**Avis délibéré du 13 octobre 2026  
Révision dite « allégée » n° 1  
du plan local d'urbanisme intercommunal (PLUi)  
du Pays de Mortagne-au-Perche (61)**

N° MRAe 2026-20910

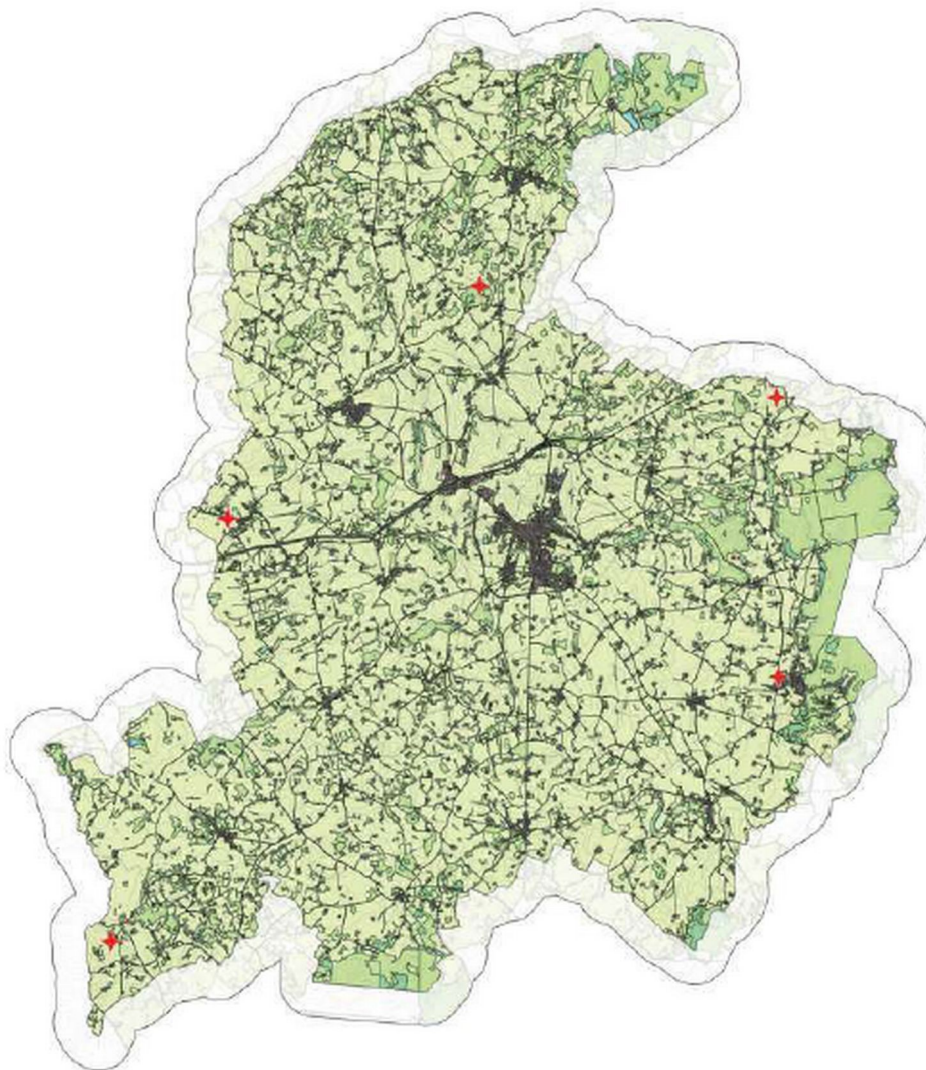
Les documents présentés sont globalement de bonne qualité et les modifications apportées au PLUi sont clairement expliquées, en lien avec les projets à l'origine de la révision. Toutefois, la notice de présentation évoque un quatrième projet à vocation touristique sur les communes de Saint-Aubin-de-Courteraie et Saint-Martin-des-Pézerits, présenté comme « en stand by » et ne figurant pas parmi les projets retenus dans le projet de révision ; la description de ce projet dans la notice de présentation prête à confusion.

Sur la forme, un plan de zonage d'ensemble serait utile pour identifier les secteurs concernés par les changements de zonage.
